OPPFYLLING AV SJÖGRUNN VED FAGERNES

TOMTER FAGERNES

Siv.ing. Ottar Kummenejes rapport datert 5.7.71 angående grunnundersøkelse, stabilitet og fundamentering er gjennomgått.

PELE - OG BORPLAN			
				NARVIK HAVNEVESEN			
REV.		SIGN.		DATO			
TEGNET		S. C.		JERNBANEKAI FAGERNES			
KONTR.		8ES					
MÅL		1:500		NOTEBY		SAK. NR.	
				NORSK TEKNISK		TEGN. NR.	
DATO		25. 11. 74		BYGGEKONTROLL A.S.		REV.	
				11310		8

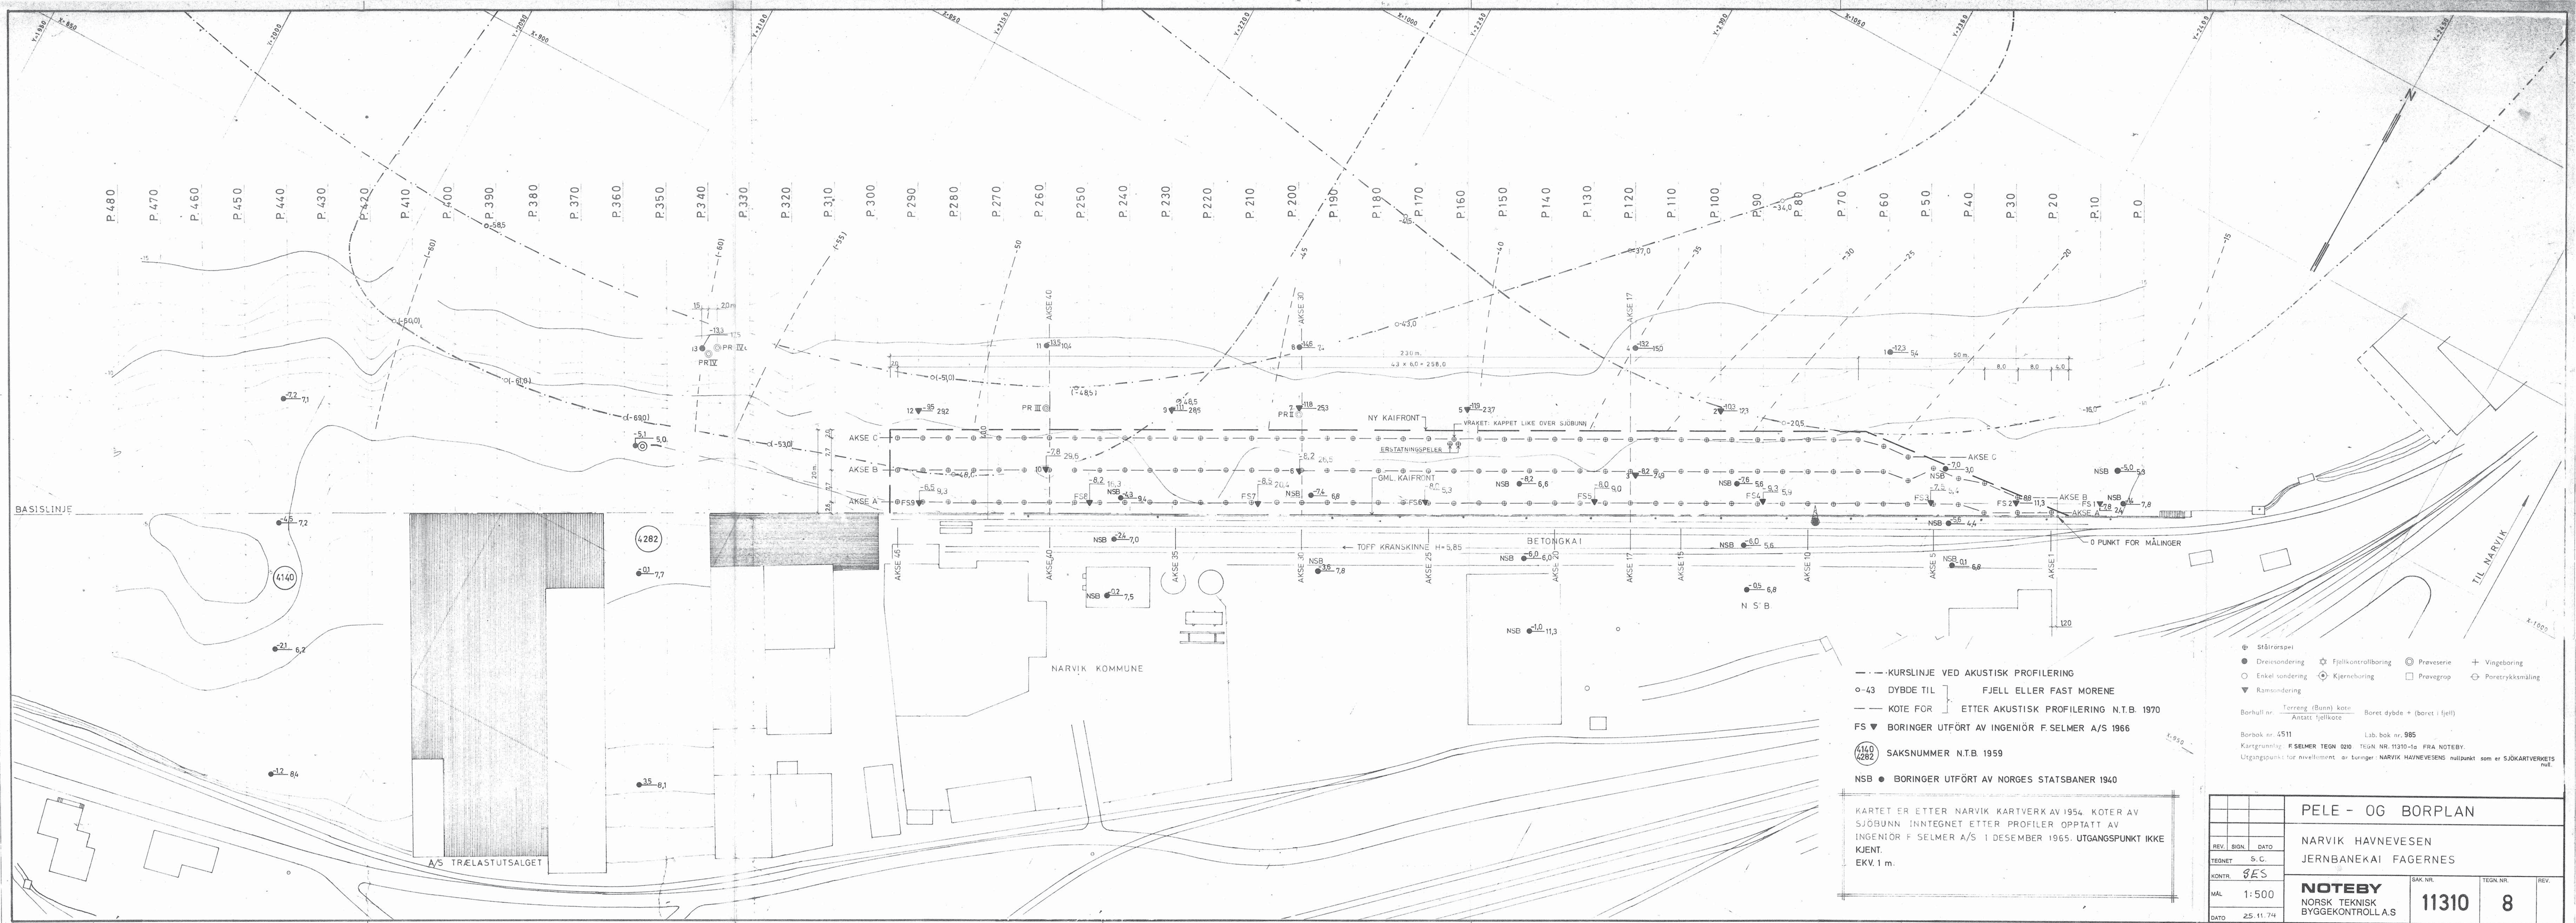
Det fremgår ikke at det er tatt prøver av grunnen dypere ned enn til underkant av de resente avsetninger av sagflis og trerester. Når det konkluderes med at den naturlige grunn under humuslaget består av sand og grus antas dette å være begrunnet med den store motstand ved dreiesondering og slagboring.

Hvis utfyllingen skal foregå med sprengstein må det kontrolleres, etter bortgraving av humuslaget, at den naturlige grunn danner et effektivt filter i forhold til graderingen av sprengsteinen så man undgår setninger på grunn av oppresning av finmateriale i det overliggende steinlag.
